DEPARTAMENTO DE INSTALACIONES COMUNICACIÓN INTERNA

Nº 004
Fecha: 09.10.12

Tema: **Plantillas para mesadas de acero**

Foto 4

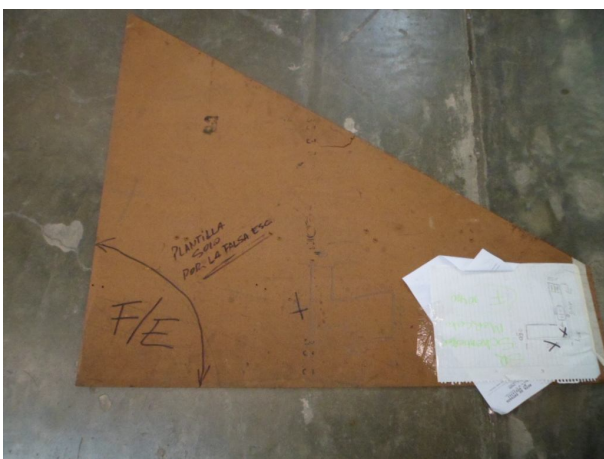
Material de plantilla no adecuado para la confección de la misma como por ejemplo: cartón, chapadur, aglomerado, mdf, etc, por ser estos materiales muy endeble y susceptibles a la humedad, como así también al deterioro durante el manipuleo. **(Ver fotos siguientes).**

Las plantillas deberán ser realizadas con tiras de Fenólico Multilaminado de 9 mm de espesor por 5 a 7 cm de ancho **(ver foto 5)**, que se atornillaran unas con otras en tres puntos por unión de partes **(ver foto 6)**.
